OGGETTO: [ID 10165] Terminale di rigassificazione GNL Adriatico S.r.l.: “Terminale di Porto Viro – Incremento della capacità di rigassificazione costante da 9,0 a 9,5 miliardi di Sm³ pe ranno e della capacità non-costante da 0,6 a 0,9 miliardi di Sm³ per anno”. Procedura di Verifica di Assoggettabilità a VIA di competenza statale, ai sensi dell’art. 19 del D.Lgs.152/2006 e ss.mm.ii. (codice progetto SM 3/23)– Risultanze della seduta del Comitato Tecnico regionale V.I.A. del 17/01/2024 – Riscontro ed osservazioni.

ENTE PARCO NATURALE REGIONALE DEL DELTA DEL PO

Figura 1.1: Localizzazione del Terminale

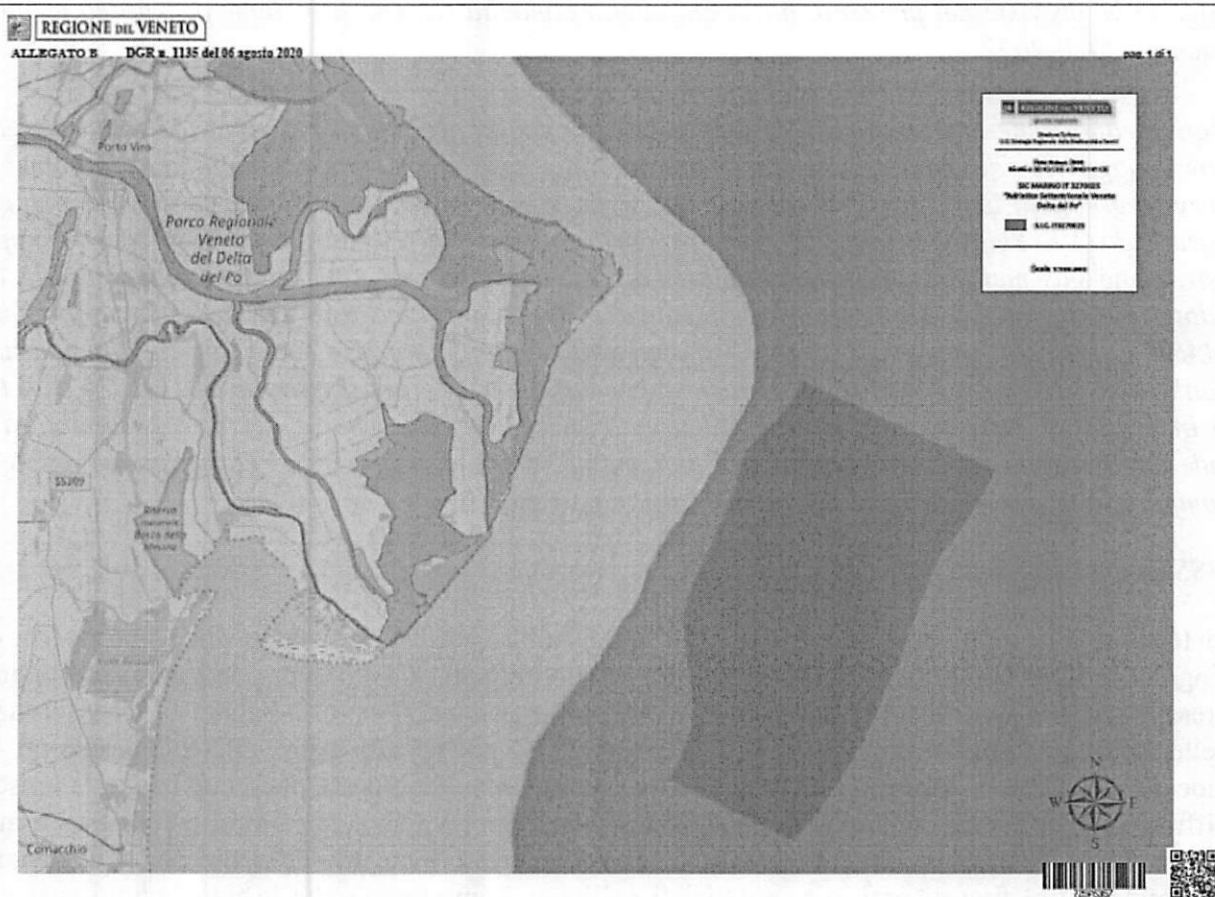
Al fine di prevenire la crescita e la proliferazione di microrganismi marini incrostanti nei sistemi di circolazione dell'acqua di mare, necessari per gli adeguamenti delle temperature di gassificazione, è prevista l'iniezione in soluzione di ipoclorito di sodio (autoprodotta mediante elettroclorazione) nei bacini di presa in quantitativo considerevole. In particolare, il sistema MGPS (Marine Growth Prevention Sistem) installato permette di ottenere ipoclorito di sodio (NaOCl) e idrogeno (H₂) dall'elettrolisi dell'acqua di mare. Queste ingenti portate di acque di scarico dovranno essere valutate anche in riferimento ai **SIC istituiti e presenti alla data della richiesta**. In considerazione di quanto sopra esposto, dovranno essere considerati anche in prospettiva dell'eventuale ampliamento delle aree Sic derivanti dalla necessità di ampliare le aree RETENATURA2000 a seguito della **Procedura di infrazione in corso n. 2015/2163 del 2021**.

Nel documento "Studio Preliminare Ambientale" permane un carente inquadramento geografico rispetto alle aree normalmente utilizzate da queste specie, sottostimando l'impatto che l'ampliamento potrebbe avere su di esse e sulla loro conservazione.

Occorre procedere ad una verifica degli impatti cumulativi sull'area prospiciente il Delta del Po verificandosi un insieme di progetti che debbono essere analizzati con un uniforme criterio di valutazione del "valore" degli impatti sulle specie. Vedasi quanto riportato nella documentazione tecnica presenta a giustificazione del "Progetto di incremento della capacità di rigassificazione costante da 9,0 a 9,5 miliardi di Sm³ per anno e della capacità addizionale non-costante da 0,6 a 0,9 miliardi di Sm³ per anno" e *alla domanda della Società Po delta Valley per quanto riguarda l'impianto di estrazione gas denominato TEODORICO*. Nonostante gli sforzi concertati e proposti dal mondo della pesca insieme alle istituzioni, non si può avere una reale conservazione delle specie se vengono approvati e non valutati cumulativamente i diversi interventi concentrati davanti all'area del delta del Po, dallo stesso Ministero dell'Ambiente e della Sicurezza Energetica.

Va fatta una valutazione cumulativa approfondita di ampliamento e nuovi interventi di attività economiche; oltre alla pesca, spesso vere minacce verso le specie sono le attività di oil&gas, portualità, infrastrutture di gassificazione, trasporti e turismo. Rispetto a quanto sopra riportato occorre aggiornare il programma di monitoraggio a suo tempo proposto, **si osserva come occorra prevedere un ampliamento delle aree di analisi**, estendendo lo stesso all'area dei SIC Marini IT3270025 "Adriatico Settentrionale Veneto - Delta del Po" con DGR 1135 del 6/8/2020 e IT4060018 "Adriatico Settentrionale Emilia Romagna" con DGR 1572 del 9/11/2020. Le precedenti proposte della ditta: "*....in attuazione di quanto previsto dai Decreti VIA ministeriali n. 4407 del 30.12.1999 e n. 0866 del 8.10.2004, la proponente, avvalendosi di OGS e sotto la supervisione di ISPRA e ARPAV, sta dando corso alle attività del secondo piano quinquennale di monitoraggio in conformità al "Piano di Monitoraggio Ambientale del Terminale GNL di Porto Viro (RO) per il secondo quinquennio di esercizio" redatto da ISPRA nell'Ottobre 2016 (periodo 2018-2023). Tali attività includono, come sopra richiamato, i monitoraggi dei parametri chimico/fisici della colonna d'acqua e delle componenti biologiche.*" **Risultano insufficiente per garantire le nuove condizioni di tutela nell'area interessata e influenzata dal progetto.**
